Klage over afgørelse af 7. oktober 2026
Kystbeskyttelsesprojektet Nordkystens Fremtid

Undertegnede (Jens Bagge, Ved Galgebjerg 14) påklager, på vegne af ovennævnte, hermed *Halsnæs Kommunes samlede afgørelser af 7. oktober 2026 vedrørende kystbeskyttelsesprojektet Nordkystens Fremtid*.
Afgørelserne lider af væsentlige mangler og bør derfor ophæves.

Klagen omfatter specifikt kyststrækningen fra og med Gråstenvej Strand, til og med Galgebjerg Strand for enden af vejen / P-pladsen *Ved Galgebjerg*. Den nævnte kyststrækning ønskes undtaget fra projekt Nordkystens Fremtid, idet strækningen allerede er tilstrækkeligt beskyttet mod erosion i tilfælde af kraftig storm.

Figur 2.2: Der er søgt om indvindingstilladelse fra to marine bygherreområder (Område A og Område Øst) (WSP, 2019), (WSP, 2020b). Område A ligger i Hesselø Bugt og område Øst ligger ud for Tisvilde.

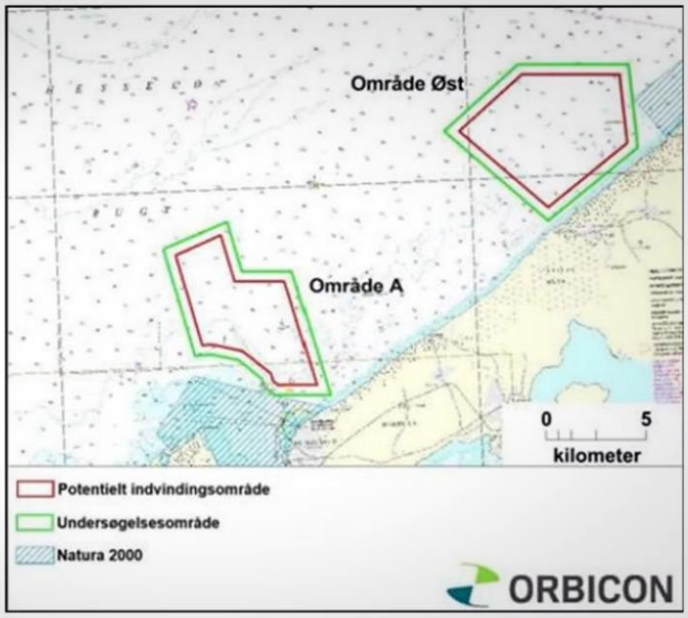
Kystbeskyttelsen under projekt Nordkystens Fremtid i form af strandfodring med mindre sten, ral og sand, vil betyde, at man de steder ud for kysten hvor der opsuges materialer, f.eks. sand ud for Kikhavn, nordvest for Galgebjerg ("Grønne revle"), vil skabe øget havdybde og dermed højere bølger, hvilket vil forværre erosionspotentialet. Man risikerer dermed en accelererende og selvforstærkende erosion af kysten i årene fremover jo mere materiale ud for kysten man pumper ind på kysten og som efterfølgende løbende forventes at forsvinde østgående.
At øge havdybden, ved at fjerne store mængder sand, vil forværre den effekt som fjernelse af de kystnære stenrev på Nordkysten igennem mere end 100 år har forårsaget i form af øget kysterosion. Denne effekt kan dog effektivt og varigt modvirkes, og kysterosions-situationen stabiliseres, ved behovsbestemt gendannelse af stenrevene med supplerende høfder samt ved fortsat grundig vedligeholdelse af den eksisterende skrændfodssikring.

Nedenstående billede viser bl.a. sandopgravningsområdet ud for Kikhavn / Galgebjerg, område A, Grønne revle:

- Grønne revle ved Hundested:870.000 m3 sand

-Sandbanke v.Tisvilde 3 mill m3 sand

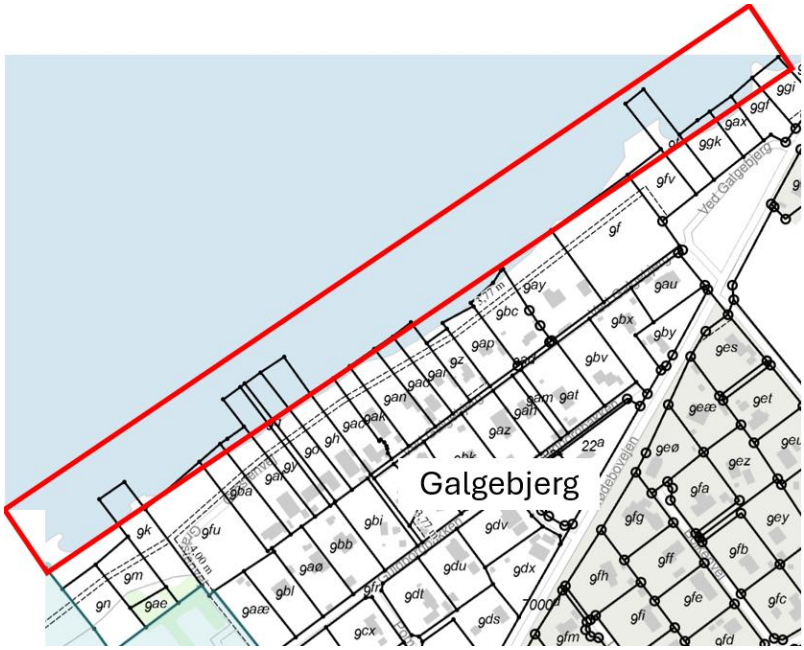
Den eksisterende og velfungerende skrænt fodsbeskyttelse vil blive tildækket af flere meter mindre sten, ral og sand i en jævn opadgående hældning fra kystlinien og op over den eksisterende skrænt fodsbeskyttelse, hvorved den eksisterende bølgebrydereffekt vil forsvinde og bølgerne få fri adgang til skrænten. Dette vil kræve etablering af ny og forhøjet og meget bekostelig skrænt fodssikring, gældende for alle ejendomme på den berørte kyststrækning.
